（仮称）新潟関川風力発電事業 環境影響評価方法書

補足説明資料

令和6年7月

東急不動産株式会社

図1 大型部品（風力発電機等）の輸送ルート

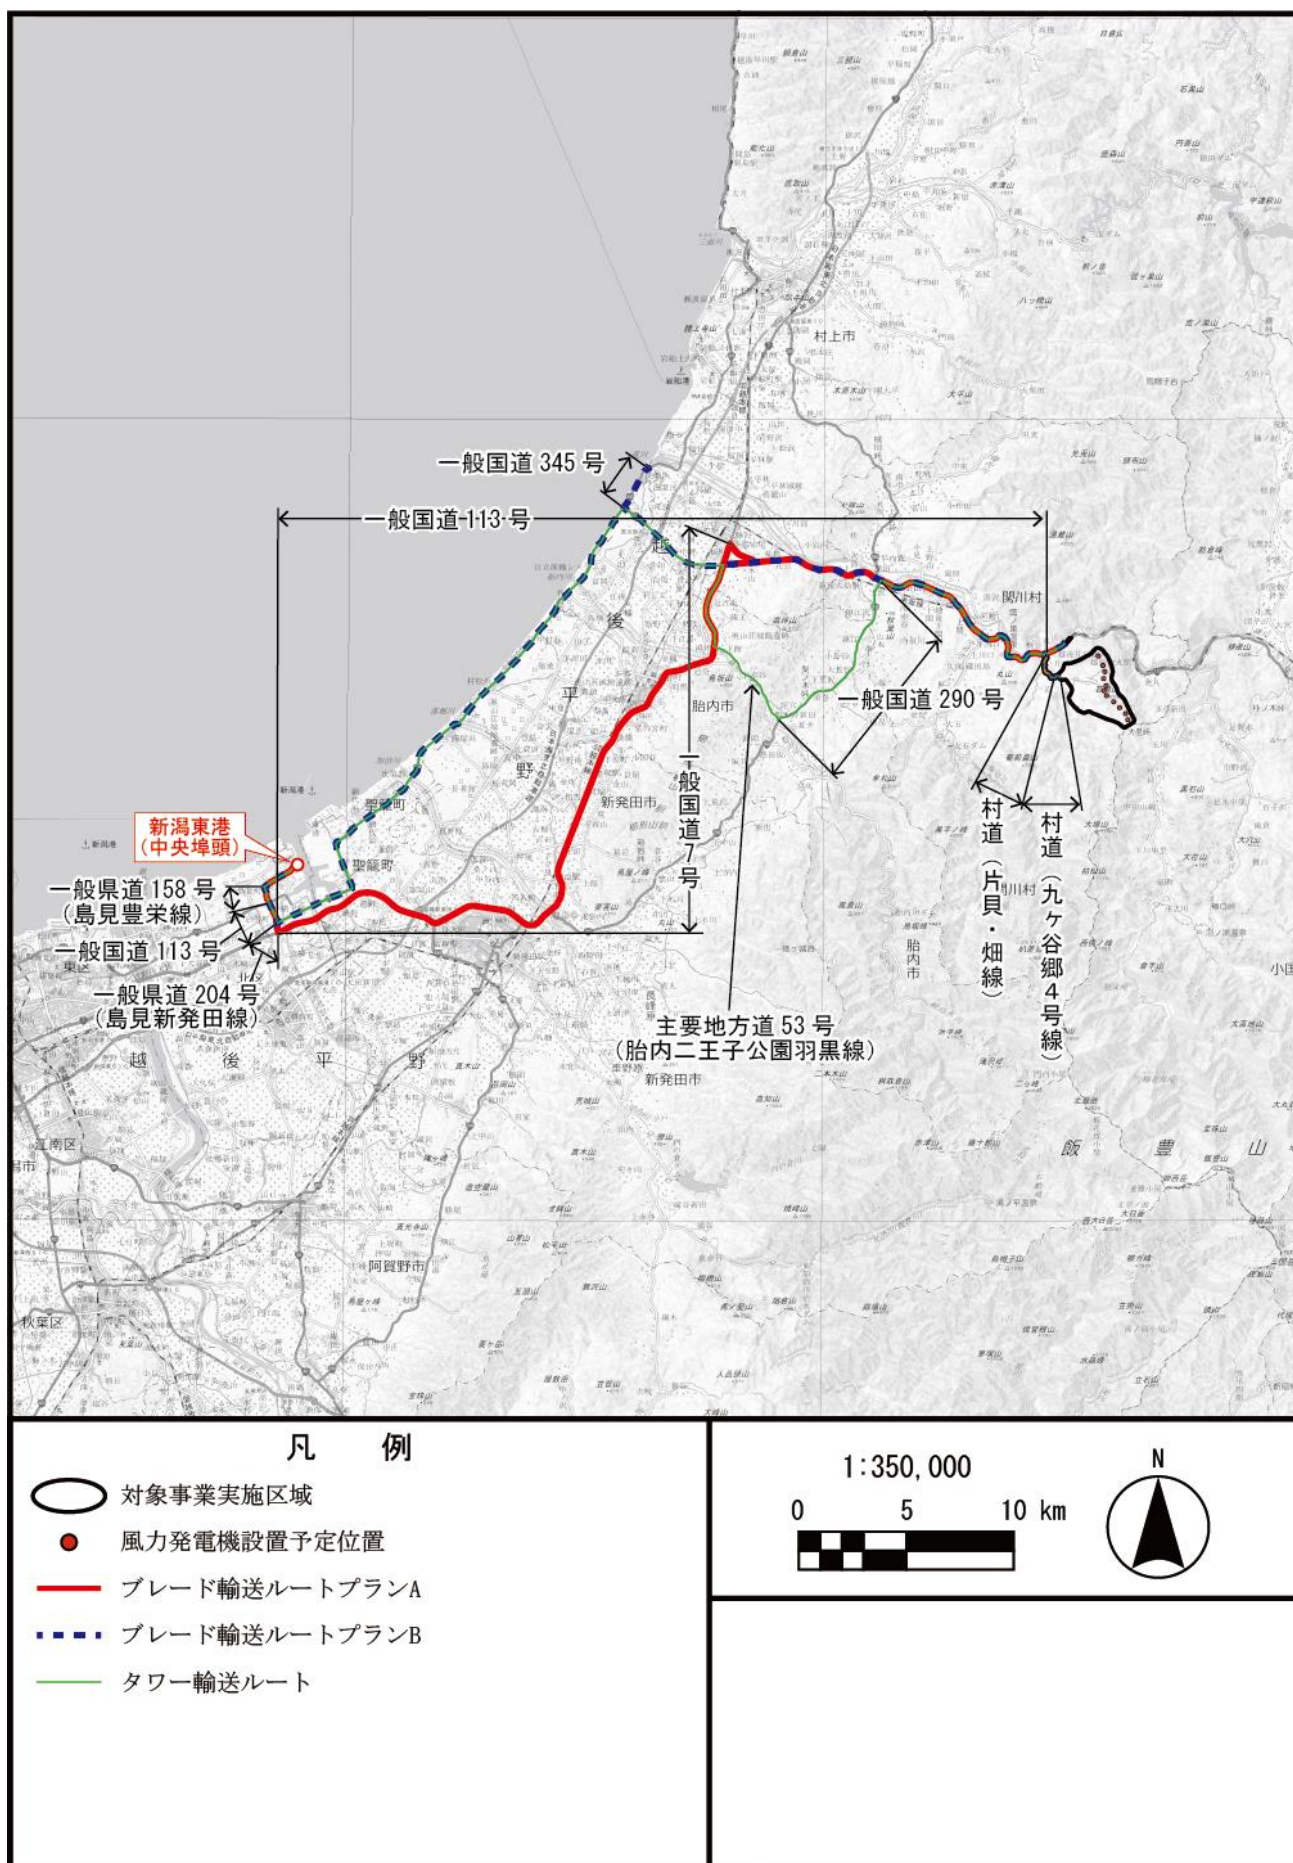
JR 米坂線に沿って離れて存在する対象事業実施区域は資材置き場兼積み替え場（予定）ではないのでしょうか。図 2.2-6 ではそこまで輸送ルートがつながっていないようですが。

風力発電機の積み替え場までの輸送ルートを追記し、図 1 にお示しいたします。準備書においても同様に追記いたします。
